**Stavebně technologický projekt**

**Bytový dům – Poděbrady, Nový Žižkov**

**1. Posouzení předané dokumentace**

Obr. 1: Nevhodně umístěná šachta [Zdroj: PD]

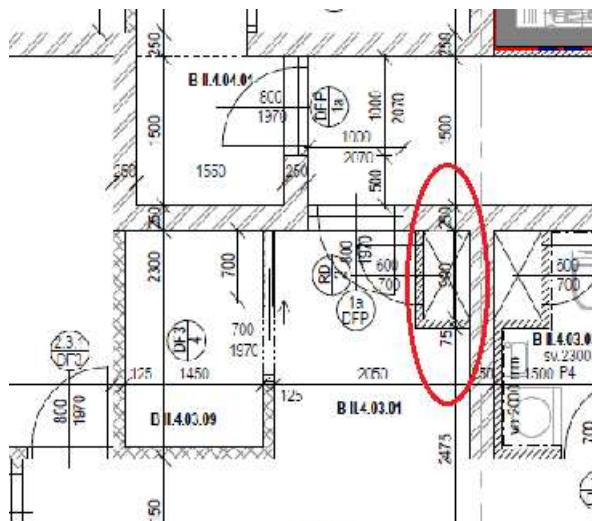
V bytě B II.4.03 prochází místností zádveří a z estetického hlediska to není vhodné.

Bylo by vhodné posunout vstupní dveře doleva a přesunout šatnu (místnost B II.4.03.09) na místo, kde prochází šachta.

Obr. 2: Nepřístupný vstup do šachty [Zdroj: PD]

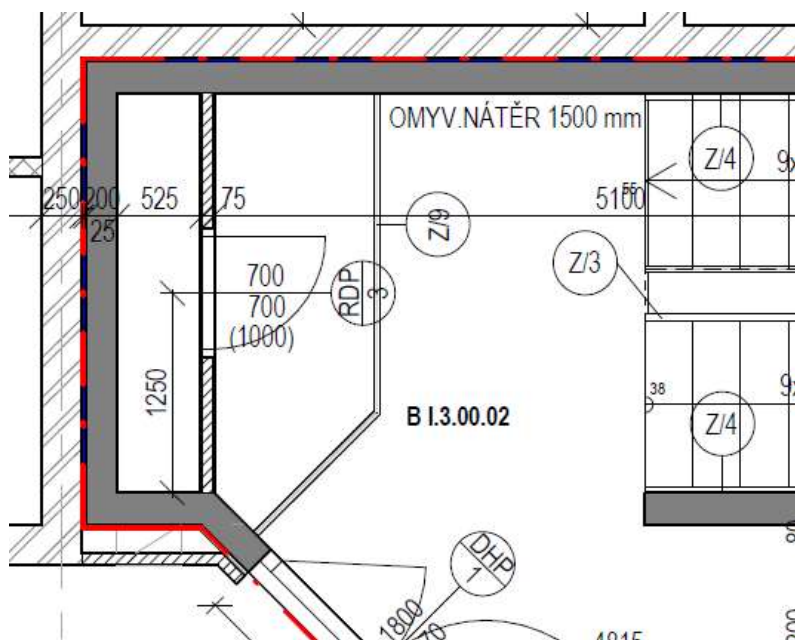
U tuhých jader bytových sekcí je nemožný přístup do šachet vedení stoupacích potrubí plynu a elektra. V případě poruchy je nemožnost se tam dostat.

Návrh řešení: Vybetonování podesty až k šachtě.

Obr. 3: Nezakreslení stěny v řezu [Zdroj: PD]

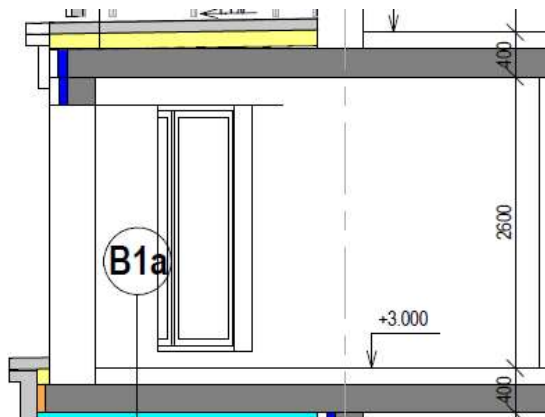
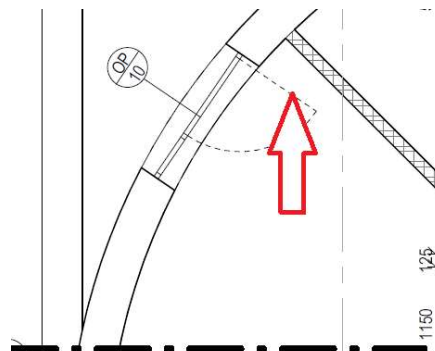
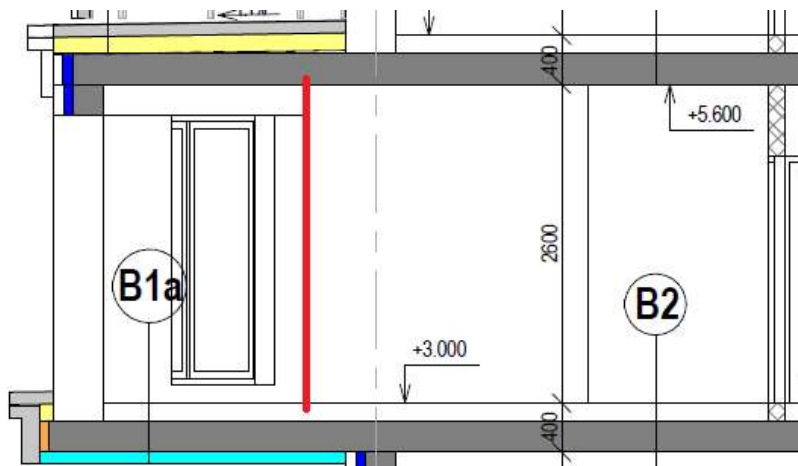
Ve výkresu 10\_ŘEZ A-A chybí zakreslení stěny v místnosti B II.2.08.07.

Návrh řešení:

Obr. 5: Návrh opravného řešení 10\_ŘEZ A-A [Zdroj: PD]

Obr. 6: Nevhodná nášlapná vrstva  
[Zdroj: PD]

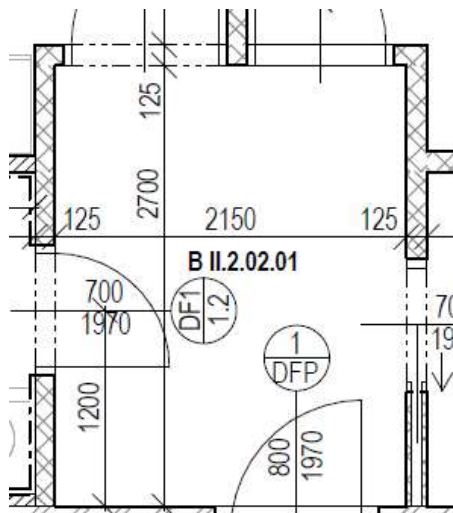
V bytu B II.2.02. v místnosti u vstupních dveří do bytu je zvolena jako nášlapná vrstva laminátová podlaha, což vzhledem k tomu, že laminátová podlaha by neměla přicházet do styku s vodou, není vhodné.

Jako nášlapnou vrstvu do chodby u vstupních dveří bych doporučil dát keramickou dlažbu.

Obr. 8: Špatný sklon splaškové kanalizační přípojky [Zdroj: PD]

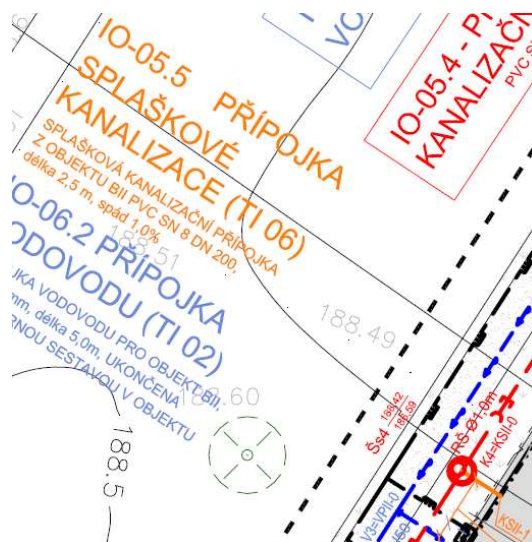
U výkresu situace pro zdravotně-technické instalace je zvolený sklon u přípojky splaškové kanalizace pouze 1 %.

Návrh řešení: Spád přípojky udělat alespoň ve sklonu 3 %.

Obr. 11: Tepelný most – výpočet součinitel prostupu tepla [2]

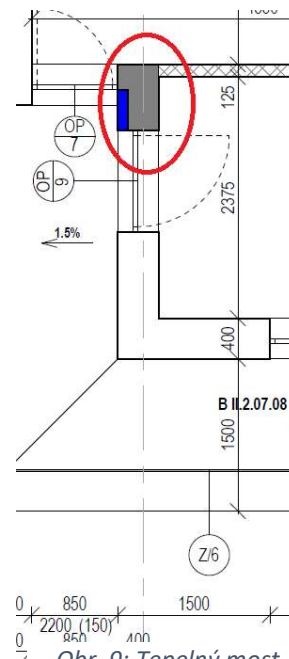
V místnosti B II.2.07.04 se vyskytuje u okenního sloupu tepelný most. Izolace není přetažena na okenní rám.

Návrh řešení: Zesílení tepelné izolace na 160 mm a přetažení až k okennímu rámu.
